原子力規制庁への意見書の提出について

平成27年9月25日
日本原子力発電株式会社

当社が聴き取った回答の内容に対する当社の意見(補足2)

K断層の連続性（D-1 破砕帯との連続性）に関する評価書の記載と事実関係

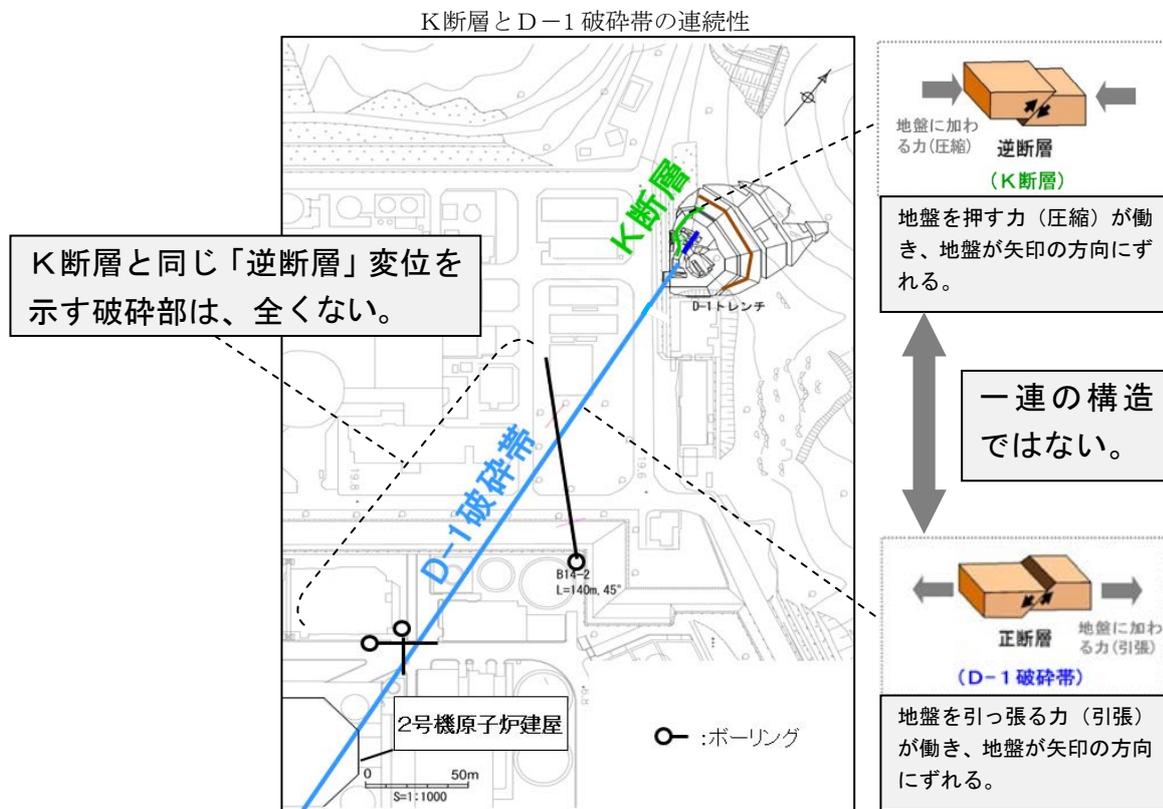
「・・・2号炉原子炉建屋直下には、D-1 破砕帯ほか多数の破砕帯が存在しており、またK断層は複数の破砕帯を変位が乗り継いでいる可能性もある。したがって、有識者会合は、K断層は、D-1 破砕帯等、原子炉建屋直下を通過する破砕帯のいずれかと一連の構造である可能性が否定できないと判断した。」※⁸（17ページ）

- ・原電道路ピットの南方や2号機原子炉建屋近傍で実施したボーリング調査では、岩盤中にK断層と同じ「逆断層」変位を示す破砕部は、D-1 破砕帯を含め全くないことを確認しています。

- ・評価書では、当社が提示した上記の観察事実について一切触れることがないばかりか、裏付けの具体的な根拠やデータ等を何ら示さないまま、「K断層は、D-1 破砕帯等、原子炉建屋直下を通過する破砕帯のいずれかと一連の構造である可能性が否定できない」としています。
- ・また、過去2年半の有識者会合の議論では、終始「K断層と（建屋直下の破砕帯を代表する）D-1 破砕帯の連続性」が論点であったにも拘らず、突然、論点をすり替え、「いずれかと一連」に関する具体的な根拠を全く示すことなく、極めて重要な結論を変更しています。
